Niedersächsische Landesbehörde  
für Straßenbau und Verkehr  
Dezernat 33 (Planfeststellungsbehörde)  
Göttinger Chaussee 76 a  
30453 Hannover

## **Einwände gem. § 73 Abs. 4 S. 1 zum Planfeststellungsverfahren Stadtbahnstrecke D-West, Abschnitt 2 (HBS „Hauptbahnhof/Rosenstraße“)**

### **Einwände zur Planung Stadtbahnstrecke D-West, Abschnitt 2 (HBS „Hbf./Rosenstraße“)**

**Qualitätsstufen des Verkehrsablaufes: Gehbewegung**

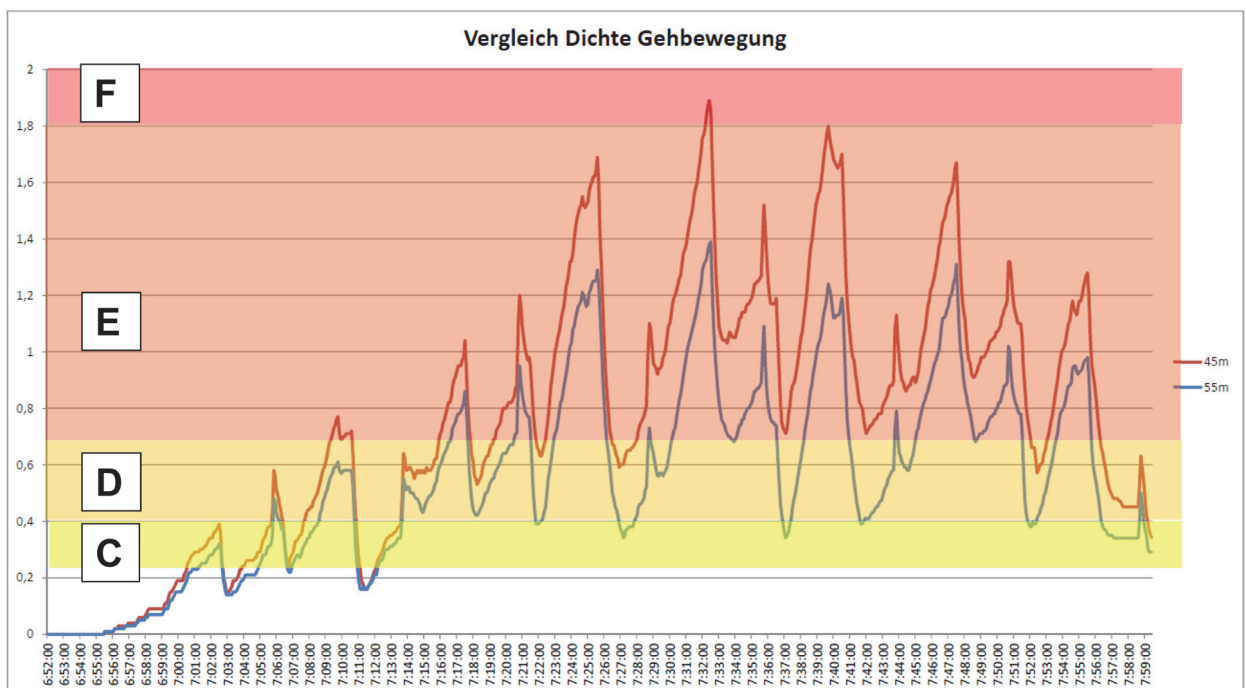
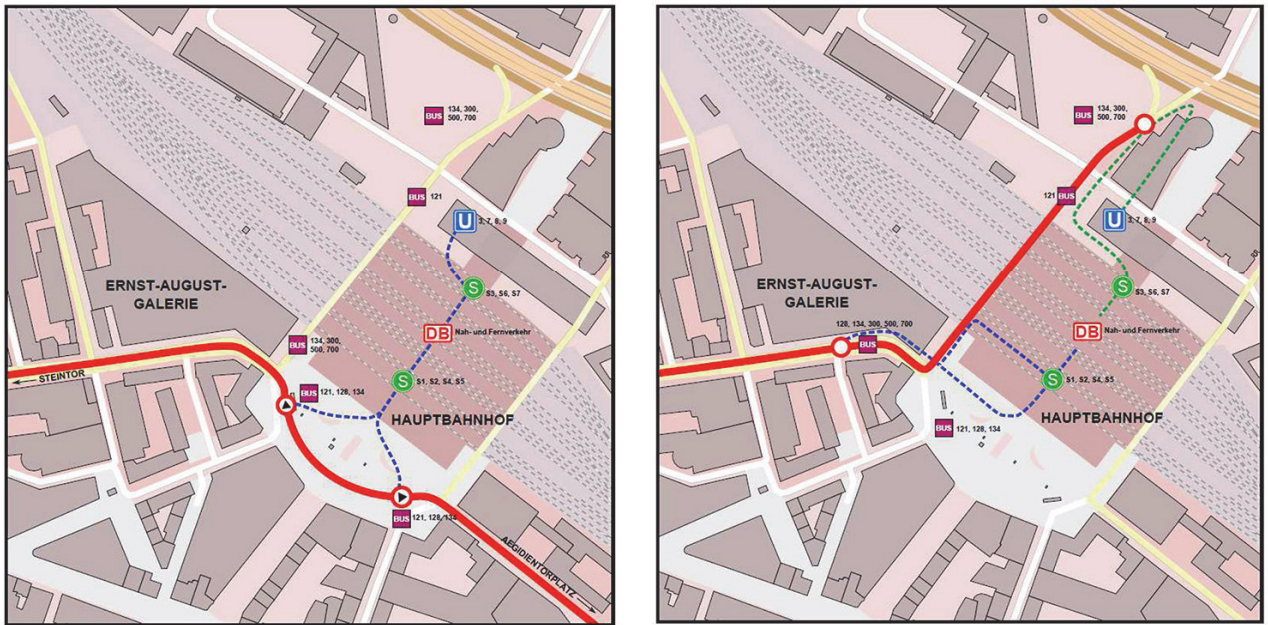
**Einwand:** Die Sicherheit des Betriebes wird im Abschnitt 2 besonders auf dem geplanten Hochbahnsteig „Hbf./Rosenstraße“ in Frage gestellt. In einem Vortrag aus dem internen Planungskreis „Projekt 10/17“ vom Dezember 2013 werden die „Qualitätsstufen des Verkehrsablaufs“ auf Hochbahnsteigen besprochen. Hier wird die Verkehrsdichte in Personen je m<sup>2</sup> bewertet und in sechs Stufen von A (entsprechend Schulnote 1) bis F (Schulnote 6) eingeteilt. Auf dem Hochbahnsteig „Hbf./Rosenstraße“ kommt es bei den Gehbewegungen vermehrt zu

Fahrgast-Staus und Behinderungen – hier wird für mehrere Halte-Situationen minutenlang die Qualitätsstufe E erreicht, also „mangelhaft“! Grafiken aus diesem Vortrag werden folgend angefügt.

Planungen mit akzeptierten „Mangelhaft-Bedingungen“ für die Fahrgäste sind intolerabel. Das Zurückhalten von kritisch bewerteten Planungen bzw. deren Verharmlosung ist von den Genehmigungsbehörden zu hinterfragen.
